2010-03-10

Följebrev till samrådsinlaga från Naturskyddsföreningen och Miljöorganisationernas kärnavfallsgranskning, MKG, i samrådet om den preliminära miljökonsekvensbeskrivningen, MKB:n, för ett slutförvarssystem för använt kärnbränsle

**Samrådsinlaga från Naturskyddsföreningen och
Miljöorganisationernas kärnavfallsgranskning, MKG, i samrådet
om den preliminära miljökonsekvensbeskrivningen, MKB:n, för
ett slutförvarssystem för använt kärnbränsle**

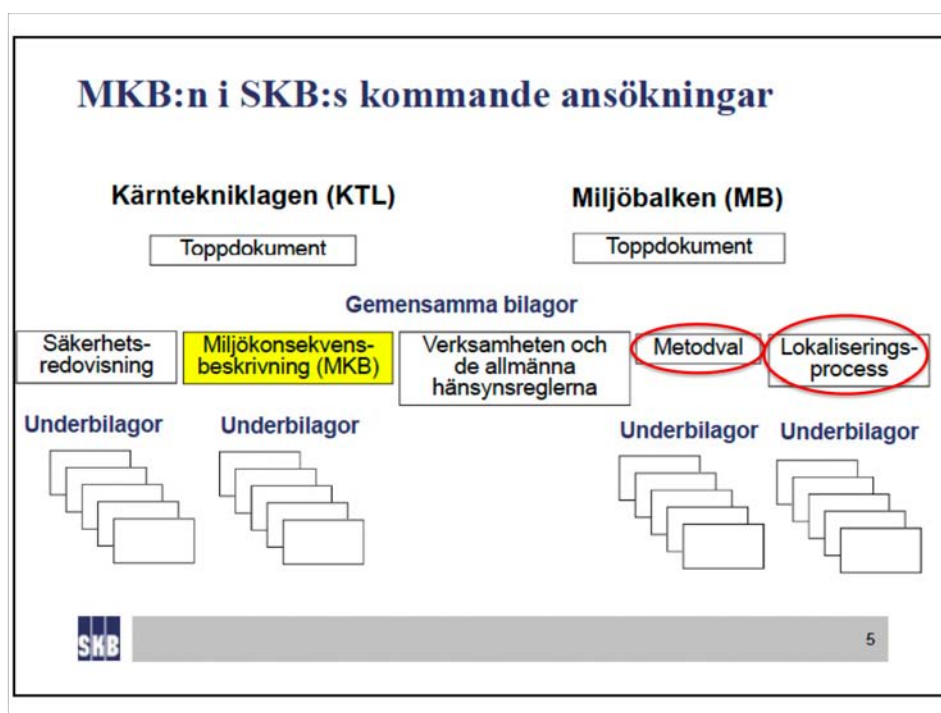
Kärnavfallsbolagets nuvarande analys av den långsiktiga miljösäkerheten sammanfattas på sidan 22 i de preliminära MKB:n med att:

Strålsäkerhetsmyndigheten (SSM) har en föreskrift med ett riskkriterium, för att skydda människors hälsa och miljön mot skadliga verkningar från det använda kärnbränslet, som SKB måste visa att slutförvaret kommer att uppfylla på lång sikt. Den risk som tillåts motsvarar en stråldos som är cirka en procent av dosen från den naturliga bakgrundsstrålningen. De första värderingarna av den långsiktiga säkerheten för ett slutförvar lokaliserat till Forsmark visar att SSM:s riskkriterium uppfylls.

Det är inte tillräckligt att endast ”de första värderingarna av den långsiktiga säkerheten” finns tillgängliga för samråd.

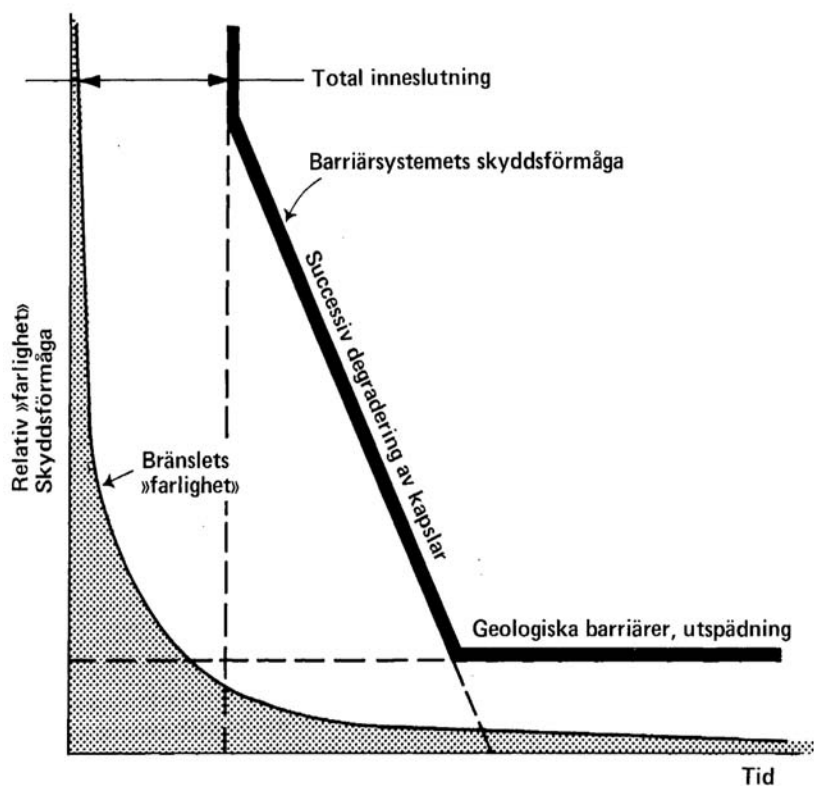
Som en alternativ metod till KBS-metoden erbjuder metoden djupa borrhål en naturlig barriär (saltgradient med spärrskikt) som tillägg till konstgjorda barriärer som används vid deponering.

Naturskyddsföreningen och Miljöorganisationernas kärnavfallsgranskning, MKG, anser att kärnavfallsbolaget har en bristande hantering av barriärfrågor, speciellt vad gäller naturliga barriärer.
